NOTA VAN BEANTWOORDING ZIENSWIJZEN
Buitengebied Emmen, Barger-Compascuum, Verlengde Oosterdiep WZ 29

Uw brief	6 juni 2018	Datum	29 juni 2018
Ons kenmerk	Z10059/18-024398	Behandeld door	██████ Heijnen
Onderwerp	omgevingsvergunning - agrarische bedrijfsruimte Verlengde Oosterdiep WZ 29 te Barger-Compascuum	Doorkiesnummer	██████████

Onderwerp: Omgevingsvergunning Buitengebied Emmen, Barger-Compascuum, Verlengde Oosterdiep WZ 29, gemeente Emmen

Afbeelding 4: Afvoer hemelwater met rode lijn van perceel

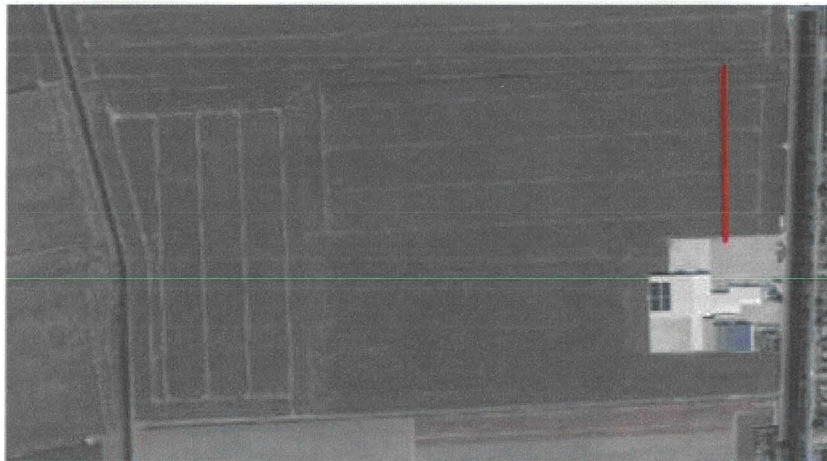
In het voorlopige wateradvies heeft u aangegeven dat het waterschap de initiatiefnemer verzoekt om inzake de compensatie e.e.a. vroegtijdig af te stemmen. U geeft ook aan dat u op de luchtfoto van 2017 de betreffende sloot niet kunt zien. Gezien de afbeelding die naast die tekst staat, denk ik dat de betreffende sloot precies onder de rode lijn ligt.

In het plan dat wij naar de gemeente hebben verstuurd hebben wij de volgende afbeelding opgenomen. De rode lijn geeft aan naar welke sloot het hemelwater wordt afgevoerd.:

Daarbij hebben we het volgende aangegeven: *"Het hemelwater wordt doormiddel van buizen afgevoerd naar sloot aan de noordzijde. Vanwege deze manier van afvoer van het hemelwater is er tot op heden geen wateroverlast tijdens hoosbuien. "Tot op heden" geen wateroverlast. Voor de toekomst wordt gerekend met bui-intensiteiten met een klimaatscenario van 1x100jaar+13%. Dat is geen "hoosbui", maar extremen waarvoor het hele peilgebied rekening mee moet houden. Daarom dient het bestaande watersysteem niet in te boeten op afname in berging (dempingen) of door versnelde afvoer (verharding). Het water wordt snel en efficiënt afgevoerd en de opslagcapaciteit van de sloot is voldoende voor de perioden met hevige neerslag. Daarbij komt dat de afvoer van het erf naar de sloot snel en efficiënt wordt afgevoerd. Versnelde afvoer betekend ook het waterprobleem versneld elders neer te leggen. Voor iedere toename aan verharding dient in deze situatie daarom ook extra bergingstoename in de sloot worden gerealiseerd als compensatie. Of een bestaande sloot "voldoende" capaciteit heeft niet aan de orde. De klimaatverandering en toename verharding, maakt dat de bestaande sloot in capaciteit vergroot moet worden. Toen al en nu wederom noodzakelijk. In 2014 is met het bouwen van de nieuwe schuur aangegeven dat deze gebouwd kon worden mits er 750 m³ extra waterberging gerealiseerd zou worden. Deze extra waterbergingscapaciteit is destijds ook bij de sloot aan de noordzijde gerealiseerd en niet direct achter het bouwvlak." Deze sloot zal nu wederom verbreding en extra*

ruimte moet bieden voor de versnelde afvoer van het uit te breiden erf, zodat dit extra versneld afgevoerde hemelwater geen extra belasting in het peilgebied zal veroorzaken.

Graag hoor ik van u of deze wijze van compensatie voldoende is (Conclusie: compensatie kan in dit geval alleen worden gerealiseerd in de toename aan bergingscapaciteit door de noordelijke sloot wederom te verbreden) en of u meer informatie nodig bent. Als u vragen heeft, dan hoor ik dat ook graag. Als dit zodanig in de omgevingsvergunning/bestemmingswijziging wordt verwoordt, dan kan ingestemd worden met het plan.

N.a.v. het voorlopig advies van het waterschap ten aanzien van de benodigde extra waterberging voor de bouw van de loods en extra erfverharding:
Deze extra waterberging wordt gerealiseerd bij de sloot aan de noordzijde, zoals aangegeven in het bedrijfsplan. Door de sloot ongeveer 42 cm breder te maken (diepte sloot is 2 meter en lengte 825 m) wordt de extra benodigde capaciteit van 685 m³ gerealiseerd.

De sloot dieper maken heeft geen effect. Immers daar waar al water aanwezig is, kan geen extra water bij. Het verbreden geeft extra ruimte.
Voor het verbreden is geen vergunning/melding in het kader van de Keur nodig.
Groet,
